FLAYOSC

Document n°1 EXPOSE DES MOTIFS

Modification simplifiée n°1 approuvée par DCM du 15 mai 2018

Modification de droit commun n°2 approuvée par DCM du

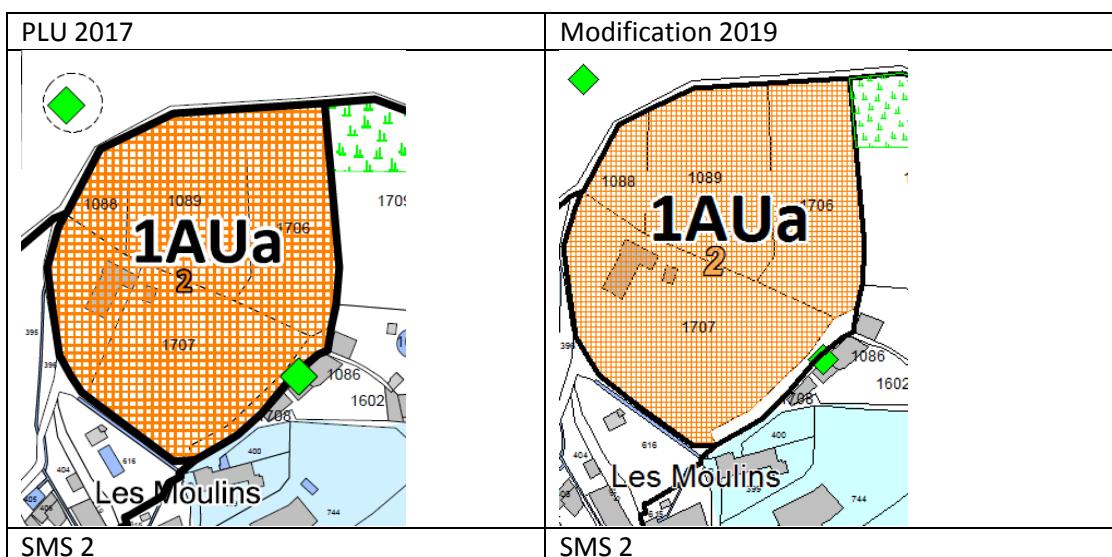
- **SMS n°1** : le périmètre du SMS (François Dol) reste inchangé. La modification concerne le nombre de logements locatifs sociaux (LLS) qui est majoré de 20 à 28 LLS (100%). Cette majoration permet de répondre à la densité préconisée en zone Ub (dans laquelle se situe ce SMS n°1). La hauteur imposée, R+1, permettra de conserver la morphologie du tissu urbain résidentiel environnant et le paysage boisé situé au nord, en arrière-plan. Le Parc boisé du Safranier est classé en zone Nj.

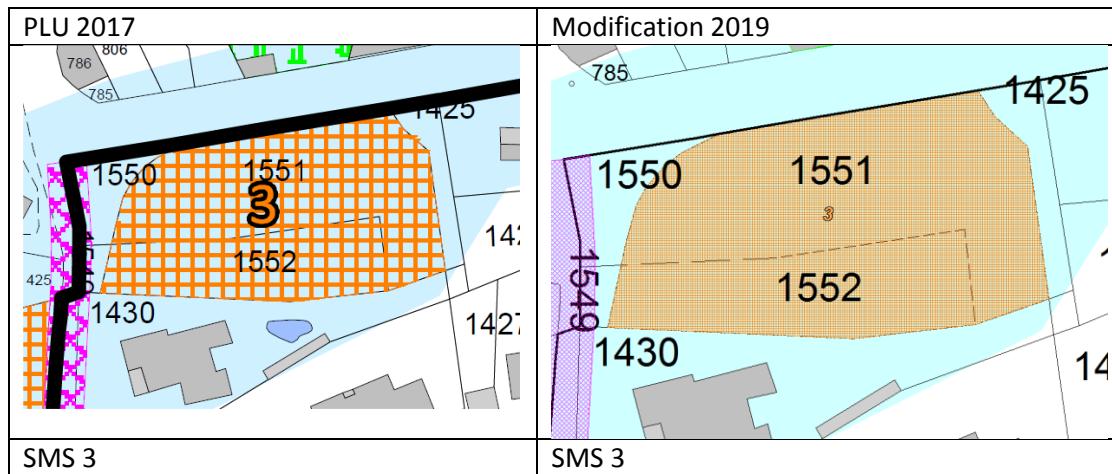
- **SMS n°2** : le périmètre du SMS (Les Moulins) est réduit : sortie de la parcelle 1708 qui est un chemin privé. Aucun logement LLS n'aurait été bâti sur ce chemin. Le nombre de logements sociaux est également minoré de 53 à 40. Le programme prévoit en outre 40 logements libres. Cette réelle mixité (50% logement social + 50% logements libres) est recherchée par la municipalité.

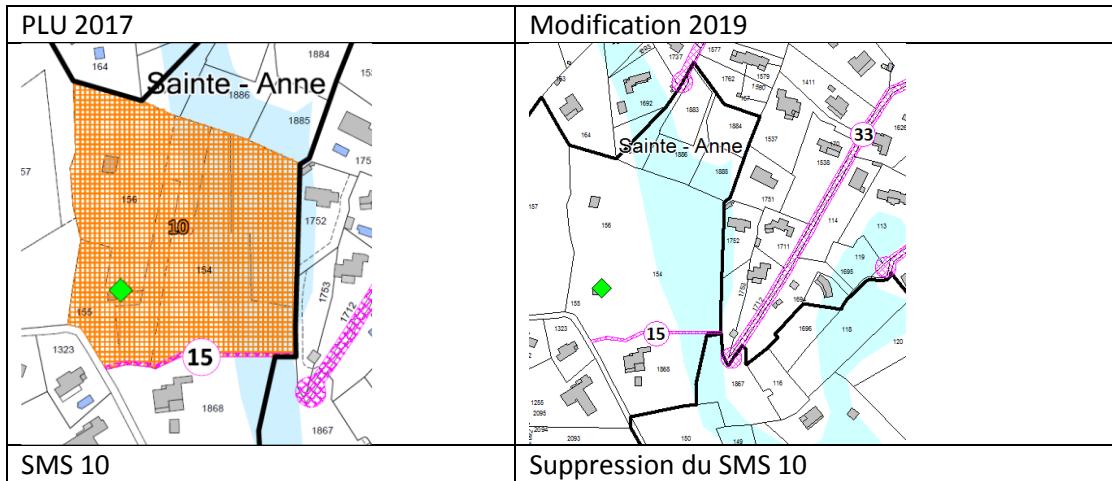
- **SMS n°9** : supprimé pour permettre la réalisation d'une aire de stationnement (création d'un emplacement réservé place du 8 mai). En effet ce terrain est directement connecté au centre village, et le long de la rue de Grand Vigne laquelle supporte plusieurs opérations de logements : le stationnement public est par conséquent à prévoir en Emplacement Réservé.

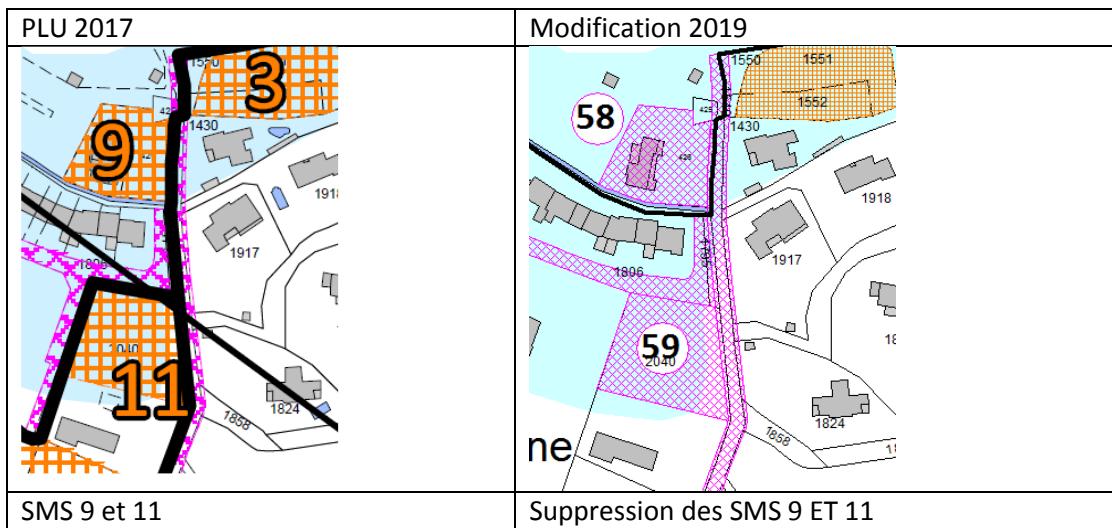
- **SMS n°10** : supprimé suite aux études pré-PLH. La localisation de ce secteur est trop éloignée du village et difficilement accessible. Sa réalisation aurait nécessité l'équipement complet de la zone et l'élargissement des chemins.

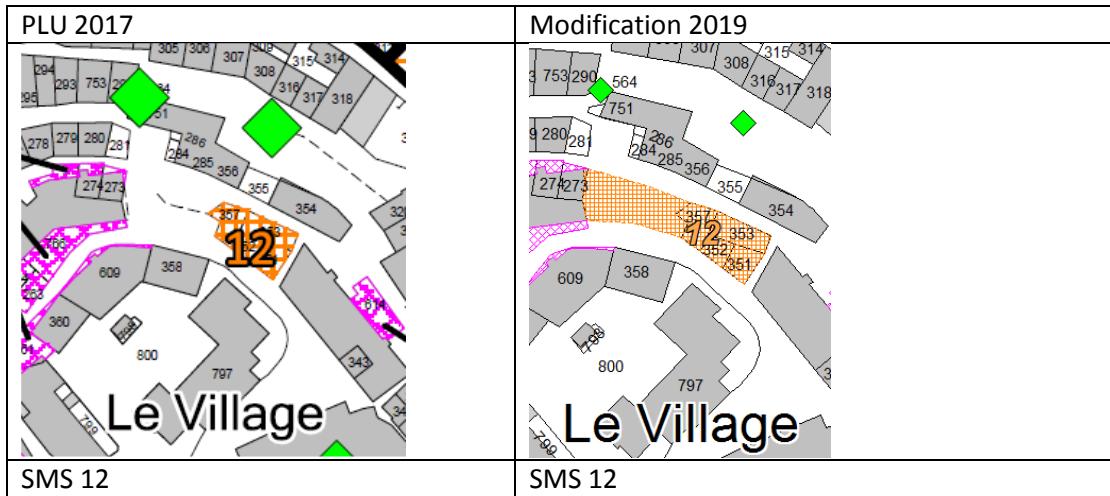
- **SMS n°11** : supprimé pour permettre la réalisation d'une aire de stationnement (création d'un emplacement réservé à Grand Vigne). En effet ce terrain est directement connecté au centre village, et le long de la rue de Grand Vigne laquelle supporte plusieurs opérations de logements : le stationnement public est par conséquent à prévoir en Emplacement Réservé.

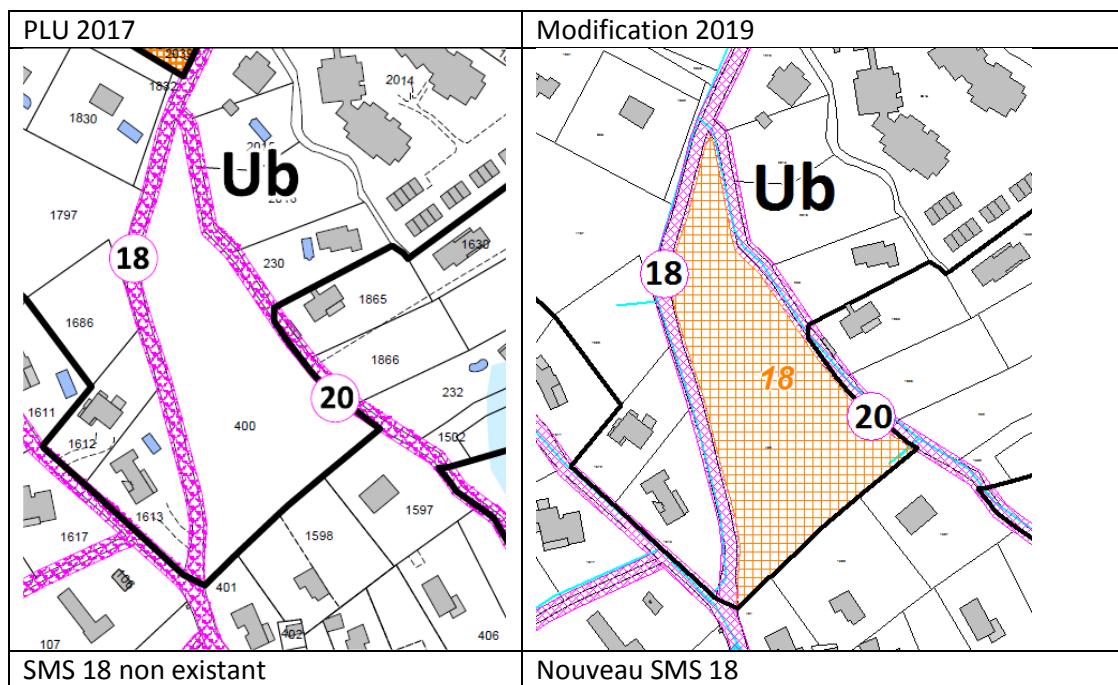
- **SMS n°18** : création d'un nouveau secteur de mixité sociale (Proletazur). il se situe au quartier de Grand Vigne, en zone urbaine. 100% de la superficie de plancher devra être affectée à du LLS : ainsi, le SMS n°18 prévoit la réalisation d'un programme de 21 LLS.

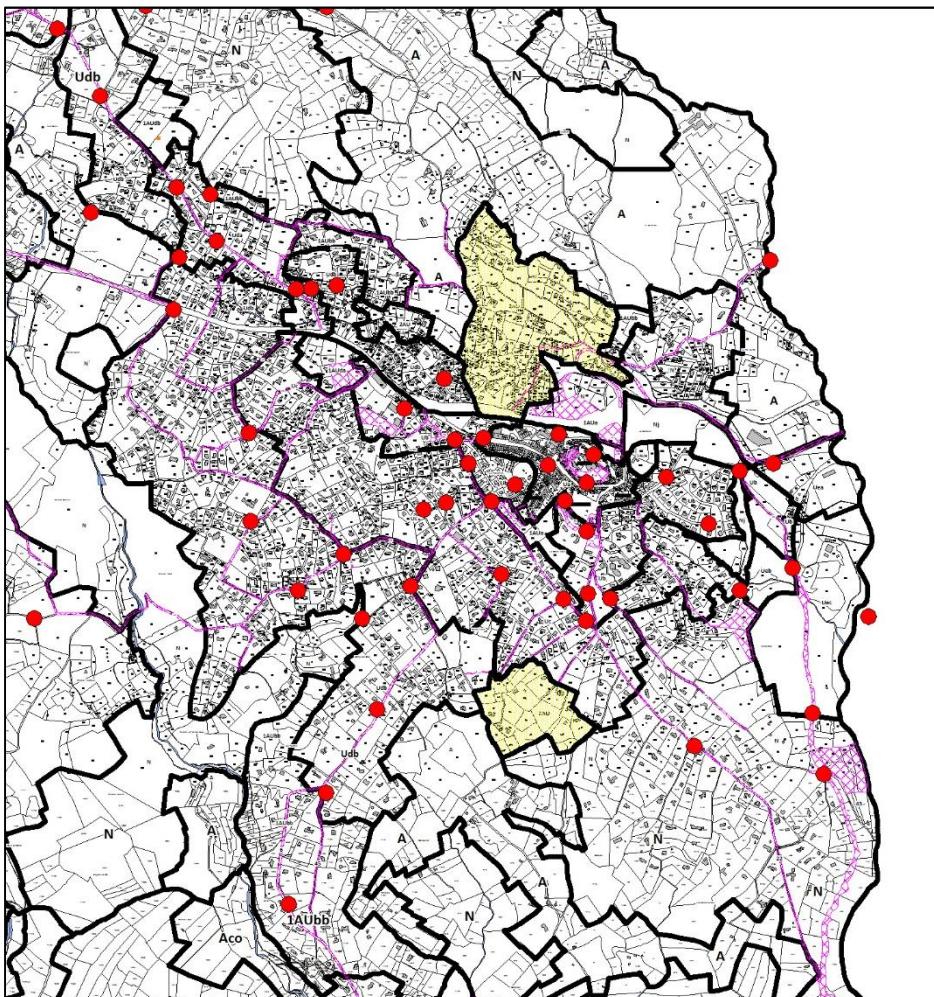
Le contrôle de légalité demande à ce que soient étudiées les quartiers urbanisés au regard de la prévention incendie. A partir de la base de données Rémocra, les bornes incendie ont été cartographiées. Cette base de données a été complétée à partir des données transmises par la police municipale de Flayosc. Les bornes incendie sont repérées en rouge sur la carte ci-dessous. Ainsi, deux secteurs classés en zone U au PLU de 2017 apparaissent comme étant sous équipés : ils sont cartographiés en jaune sur la carte ci-dessous :

Secteur nord Valbelète : reclassement en zone **2AU**, en application de l'article R151-20 dernier alinéa du code de l'urbanisme. Le PLU devra être modifié pour ouvrir à l'urbanisation la zone qui devra être équipée avec la création (à minima) de 3 bornes incendie, une extension du réseau AEP DN100 et la création d'ER pour élargir la voirie et aménager une voie de bouclage.

Secteur sud Enginesse : reclassement en zone **2AU** du sud de la zone, en application de l'article R151-20 dernier alinéa du code de l'urbanisme. Le PLU devra être modifié pour ouvrir à l'urbanisation la zone qui devra être équipée avec la création d'1 borne incendie, l'extension du réseau AEP DN100 et la création d'ER pour élargir la voirie et aménager une voie de bouclage.
